Zu den Rekonstruktionsgipsen der Bauplastik des Berliner Schlosses im von dem Förderverein des Berliner Schlosses herausgegebenen Katalog

1. Anlass zu dem Artikel

Katalogseite 37 - Vergleich der Fotografie der Kartusche im Portal I von Schlüters mit dem Rekonstruktionsmodell:

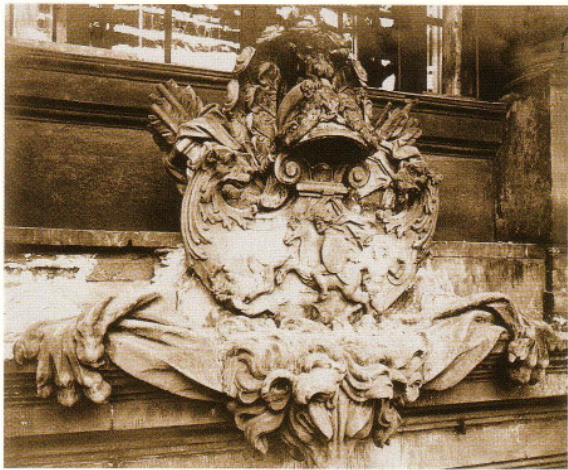
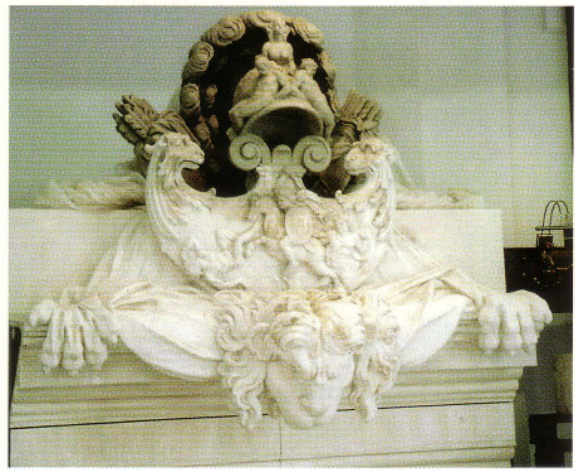
Die Rekonstruktion ist zunächst gut angelegt. Die Größenverhältnisse scheinen im Wesentlichen zu stimmen. Die Modellierung im Detail überzeugt hingegen nicht durchgängig. So weist das Anlitz des originalen Löwen eine akzentuierte, eher lineare, mit relativ scharfkantigen Übergängen arbeitende Modellierung auf, das Anlitz des Rekonstruktionslöwen zeigt weichere Übergänge und eine insgesamt stärker auf Rundungen setzende Modellierweise. Stark abweichend ist das Haupthaar des Löwen, das bei Schlotter durch nur wenig durchsträhnte Lockenschwünge gebildet wird. Die Frisur des Rekonstruktionslöwen hingegen ist kleinteiliger, wirkt gleichsam frisch dauergewellt.

Bei dem Fell des Löwen, das sich vor dem Gesims spannt und durch zwei auf dem Gesims aufliegende Löwenpranken gehalten wird, ist der Faltenwurf bildhauerisch logisch aufgebaut und expressiv. So wird das Fell auf der linken Kartuschenseite durch die Prankenführung zunächst noch geglättet, bricht dann um, was durch eine scharfkantige Überschneidung gezeigt wird. Es bilden sich der Horizontalen zuneigende Nebenfalten. Die Rekonstruktion ist undifferenziert, zeigt keinen logischen Aufbau von Haupt- und Nebenfalten und ist ohne Spannung modelliert.

Die Voluten unterhalb des Helms liegen zu nah beieinander. Bei Schlüter findet sich zwischen den Voluten ein dreigeteiltes Blatt, die Rekonstruktion zeigt nur das Mittelblatt.

Katalogseite 39: Schlüters Paradeschoßfenster

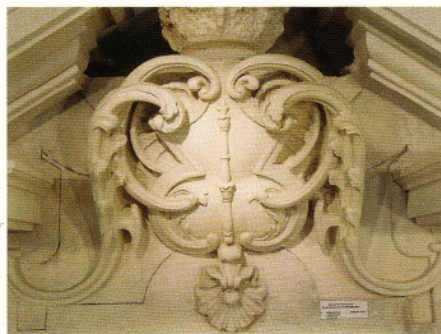
Die Kartusche ist insgesamt zu gedrungen ausgefallen. Im Original liegt die die Kartusche nach unten abschließende Muschel auf der Fiasche des darunter liegenden Fensters auf, in der Rekonstruktion ist der Abschluss frei schwebend. Der sich einrollende obere Abschluss der Muschel ist weniger breit und weniger ausladend als im Original.

Ähnlich wie im Fall der Kartusche von Portal I ist der Akanthus zu teigig modelliert.
